***Parecer Técnico 01107/21***

**Processo nº:** 01-045.230/21-69

**Empreendimento:** Obras no Fernão Dias Parque do Sol, nominado pela lei municipal 8301/2002

**Documentos encaminhados para análise:** Solicitação de Autorização para ocupação de terreno em ADE (ÁREA DE DIRETRIZES ESPECIAIS), com Movimentação de Terra e seus anexos

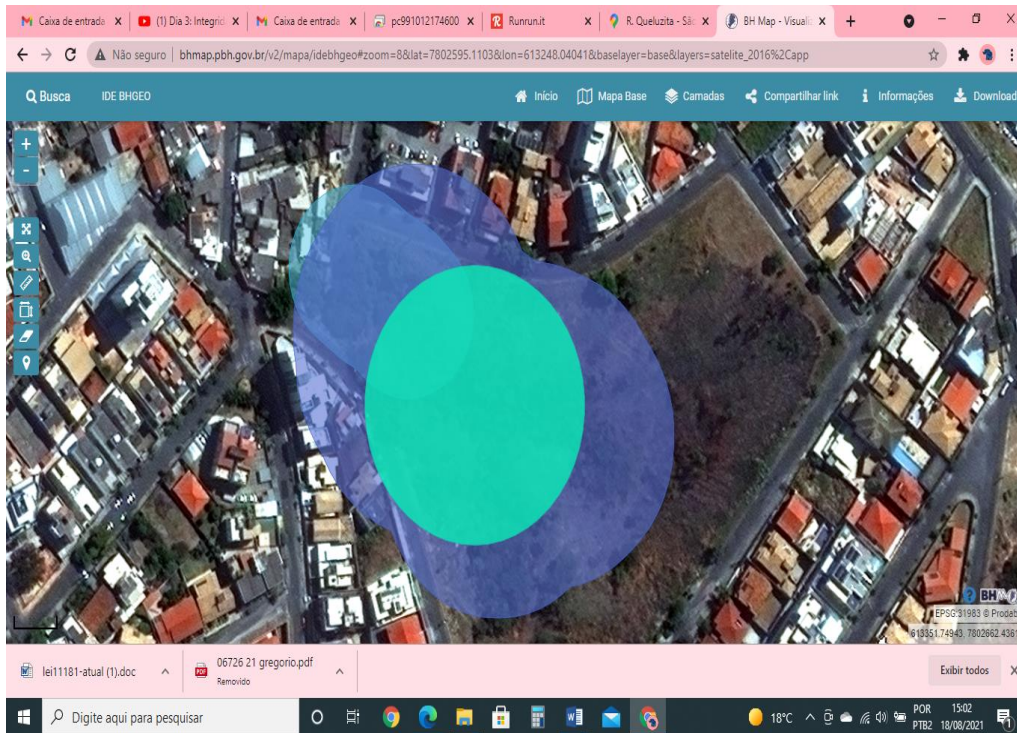
Constata-se porem no local uma nascente e sua obvia e consequente APP hídrica ao redor da mesma e do curso d'água e brejo que dela se forma conforme se pode notar na ilustração abaixo, que sofrerá impacto com a obra considerando

que esta circunda todo o perímetro do parque.

Deve-se registrar, no entanto os cuidados a serem tomados para que não haja intervenção desnecessária tanto na nascente, como no brejo ali caracterizado e na APP que os envolve. Eventuais intervenções a serem feitas na APP, devem cuidar com a substituição de plantas exóticas e invasoras por plantas nativas.
